## INFORME N° 495-2018-SENACE-JEF/DEAR

**ASUNTO** : Evaluación del Segundo Informe Técnico Sustentatorio de la  
Unidad Minera Andaychagua, presentado por Volcan  
Compañía Minera S.A.A.

ANEXO N°01  
OBSERVACIONES AL SEGUNDO ITS ANDAYCHAGUA

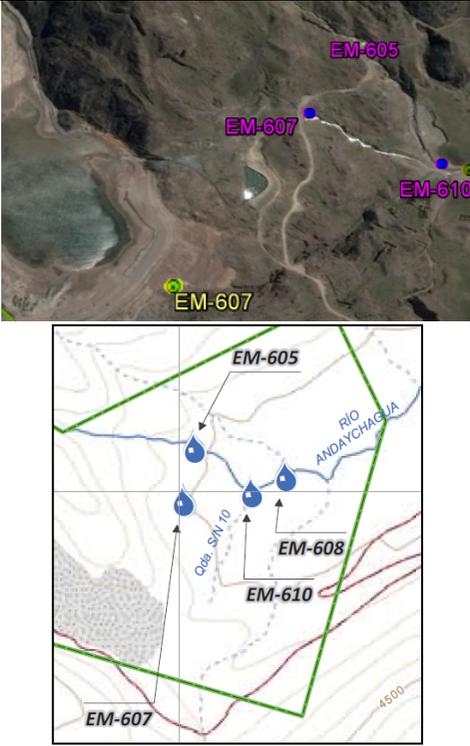
25	En el ítem N° 9.7.2.2, el Titular describe el sistema de evacuación por encima de la cota final de operación de la presa de relaves y comprenderá: <ul style="list-style-type: none"> <li>• 02 bombas flotantes en el espejo de agua</li> <li>• 02 líneas de tubería HDPE de 12" que impulsen el agua a un cajón de recepción intermedio</li> </ul>	Se requiere que el Titular presente los planos del(los) componente(s) a modificar a escala de nivel de factibilidad suscritos por el profesional responsable. Los planos y mapas deben estar debidamente suscritos por los profesionales especialistas, conforme lo establecido por el Literal a) del Art. 1° de la ley N° 28858, especificando:	El Titular: a) En el Anexo N° 9.1-2, presenta el Plano Sistema de Evacuación precisando el origen, en el Mapa 9-4, precisa el destino de las aguas de la relavera Andaychagua Alto.	Sí

N°	Sustento	Observación	Levantamiento de observaciones	Absuelta Si/No
	<ul style="list-style-type: none"> <li>• 01 cajón de recepción intermedio de concreto</li> <li>• 02 líneas de tubería HDPE de 18" para la descarga por gravedad hacia el pie de la relavera Andaychagua Alto, esta se conectará con la tubería existente.</li> </ul> <p>Sin embargo, esta información no se encontró en la descripción de las actividades a nivel de factibilidad acorde a lo establecido en el ítem N° 9.8. Planos del(los) componente(s) a modificar a escala de nivel de factibilidad del Decreto Supremo N° 120-2014-EM. Además, no se encontró el Anexo N° 9.3 ni el Mapa N° 9.3 (mapa de componentes a modificar).</p>	<ul style="list-style-type: none"> <li>a) Plano en planta precisando el origen y destino de las aguas de la relavera Adaychagua Alto.</li> <li>b) Proceso de instalación y pruebas previo al funcionamiento de la tubería.</li> <li>c) Sección transversal típica de las tuberías a tender (considerar posibles cruces a otras instalaciones lineales naturales o construidas y sección típica de la red de HDPE proyectada, a nivel de factibilidad).</li> <li>d) Especificaciones de las balsas donde se instalarán las bombas flotantes</li> <li>e) Facilidades para la fuente de energía para el suministro de 200 kW, estimados.</li> <li>f) Tratamiento y destino final de los materiales (tubería, accesorios, bombas y otros) existente que serán reemplazados.</li> <li>g) Describir el procedimiento de comisionado y operación del nuevo sistema de evacuación del espejo de agua Andaychagua Alto.</li> </ul>	<ul style="list-style-type: none"> <li>b) En el ítem 3.2 del Anexo 9.4-6, describe el proceso de instalación de la tubería.</li> <li>c) En el Anexo N° 9.1-2, presenta la sección transversal típica de las tuberías.</li> <li>d) En el ítem 4 del Anexo N° 9.4-6, presenta las especificaciones de las balsas.</li> <li>e) En el ítem 5 del Anexo N° 9.4-6, describe las facilidades para la fuente de energía de 200 kW.</li> <li>f) En el ítem N° 9.7.2.2, describe el manejo de los residuos generados.</li> <li>g) En el ítem N° 9.7.2.2, describe el proceso de operación de este componente.</li> </ul>
